Tekninen ja ympäristövirasto - Esteettömyysraportti

Hangon kaupunki

Sisäänkäynti

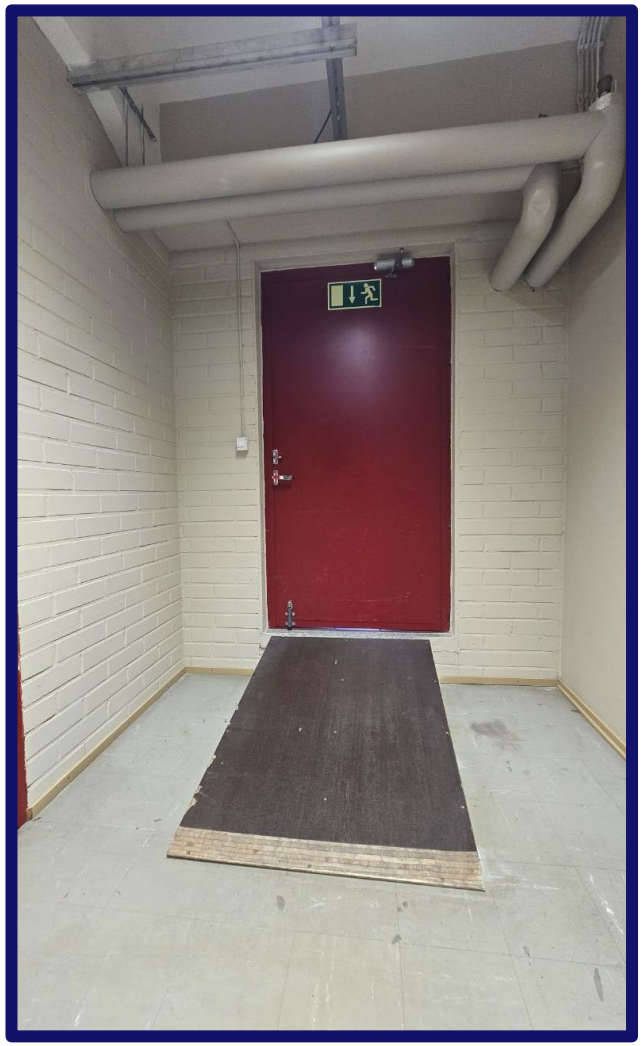
Sisäänkäynnillä on oviaukossa kynnys, joka vaatii loiventamisen.

- → Oviaukkoon tehdään kynnysluiska/loivennetaan kynnystä.
- → Sisäänkäynnin oviin suositellaan myös avausmekanismia, kuten yleisesti pääsisäänkäynteihin tällaisissa kohteissa.

Sisätiloissa kulkeminen

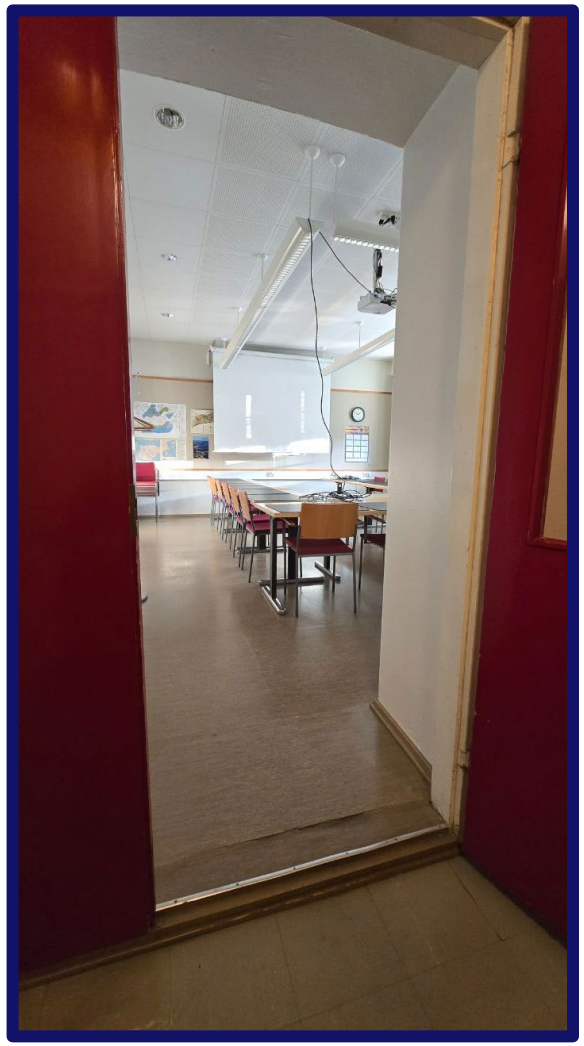
Kulkureitti lautakuntien kokoushuoneeseen on esteettömyyden näkökulmasta haastava. Reitillä on kuvan mukaisesti jyrkkä luiska ilman käsijohteita ja itse tilaan on 6 cm korkea kynnys.

- Luiska tulee toteuttaa turvallisena ja tukevana ratkaisuna siten, ettei se pääse liikkumaan ja että kaltevuus on loiva. Ensisijainen vaihtoehto on kiinteä luiska, mikäli se on tilojen puolesta mahdollista. Tällöin luiskan kaltevuus on enintään 8 % ja kaiteet toteutetaan molemmille puolille.
- Sen lisäksi itse kokoushuoneeseen on kynnys, joka on 6 cm korkea eli kynnys vaatii loiventamisen.
- Kokoushuoneen sijainti on kokonaisuutena haastava, sillä lähellä ei ole esteetöntä wc-tilaa. Esteettömään wc:hen kuljetaan 2. kerrokseen ensin luiskien kautta, sen jälkeen kevythissillä yläkertaan ja edelleen käytävän päähän.
- Nykyisellään tila ei ole esteetön, mikä tulee huomioida kokousjärjestelyjä ja kokouspaikkaa suunniteltaessa.
